Schema per l'istruttoria delle procedure di Valutazione di Impatto Ambientale

CUP 9273 - Istanza per il rilascio del Provvedimento Autorizzatorio Unico Regionale ex art. 27 bis del D. Lgs. 152/2006 per *“Progetto per la realizzazione di un impianto di produzione di energia rinnovabile da fonte eolica denominato “Valico Casone Cocca”, costituito da n. 6 aerogeneratori per una potenza massima complessiva di 30,0 MW, nei Comuni di San Marco dei Cavoti (BN) e Molinara (BN), con opere connesse ed infrastrutture indispensabili nei comuni di San Marco dei Cavoti (BN), Molinara (BN), Foiano di Val Fortore (BN), San Giorgio la Molara (BN), Montefalcone di Val Fortore (BN), Ginestra degli Schiavoni (BN), Castelfranco in Miscano (BN), Greci (AV) e Ariano Irpino (AV) collegato alla Rete Elettrica Nazionale mediante connessione con uno stallo a 150 KV in antenna su una futura Stazione Elettrica di Trasformazione (SE) della RTN 380/150 kV da inserire in entra-esce sulla linea 380 kV “Benevento 3 – Troia 380”, ubicata nel Comune di Ariano Irpino (AV)”* – Proponente FRI-EL S.p.A.

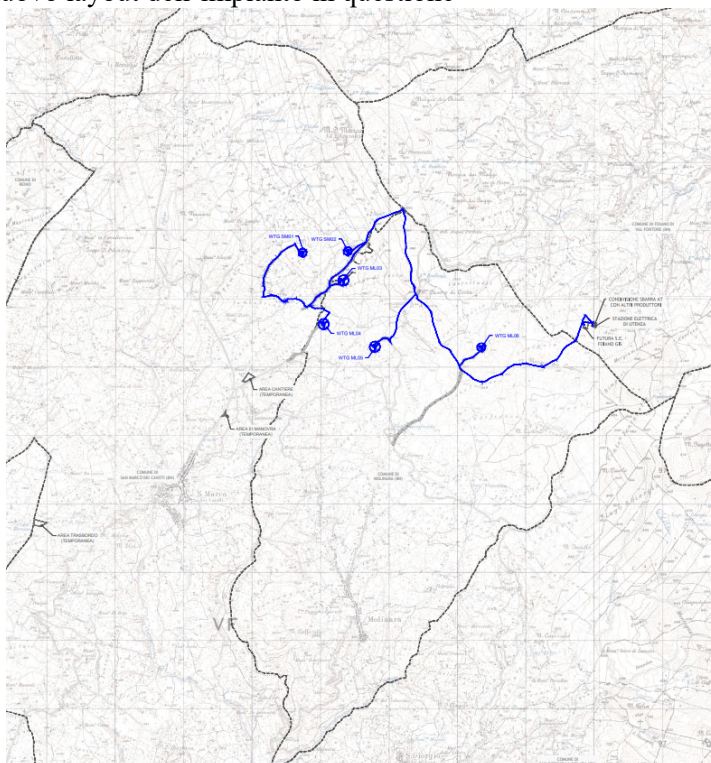
Nello specifico i cambiamenti sono stati:

- eliminazione del cavidotto con livello di tensione 36 kV nei comuni San Giorgio la Molara (BN), Montefalcone di Val Fortore (BN), Ginestra degli Schiavoni (BN), Castelfranco in Miscano (BN), Greci (AV) e Ariano Irpino (AV) pari a circa 30.0 km di lunghezza;

- eliminazione della stazione elettrica di utenza e impianto di utenza per la connessione (Cavidotto AT) ricadenti nel comune di Ariano Irpino;
- la nuova stazione elettrica di utenza sarà ubicata nelle immediate vicinanze della esistente RTN nel comune di Foiano di Val Fortore (BN), in luogo della Stazione Elettrica di Trasformazione (30/36 kV) prevista dalla soluzione progettuale originaria, con conseguente riduzione della superficie di suolo occupata (da 4061 mq a 1137 mq);

- riduzione del cavidotto con livello di tensione 150 kV da circa 1.8 km a circa 207 m;
- il progetto andrà ad interessare esclusivamente i comuni di San Marco dei Cavoti, Molinara e Foiano di Val Fortore della Provincia di Benevento.

Figura 2 – Stralcio della mappa dell'intervisibilità determinata dal solo impianto eolico di progetto

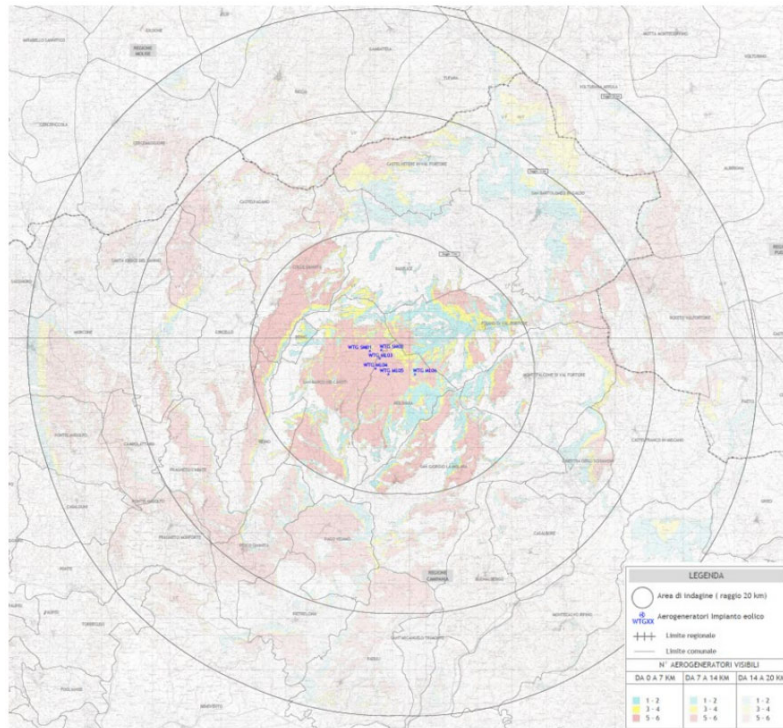
Guardando la mappa d'intervisibilità relativa al solo impianto eolico di progetto, si rileva come siano presenti delle porzioni di territorio da cui risulta visibile (per le quali, si ricorda, che l'analisi d'impatto paesaggistico ha fornito un valore tra basso e medio); tuttavia, riferendosi alla mappa cumulativa, si nota come il campo di visibilità potenziale del solo impianto di progetto è totalmente assorbito nel campo di visibilità degli altri impianti esistenti. Ciò dimostra che l'iniziativa di progetto non determina un incremento dell'impatto percettivo sostanziale e di forte impegno per il contesto territoriale in cui si inserisce.
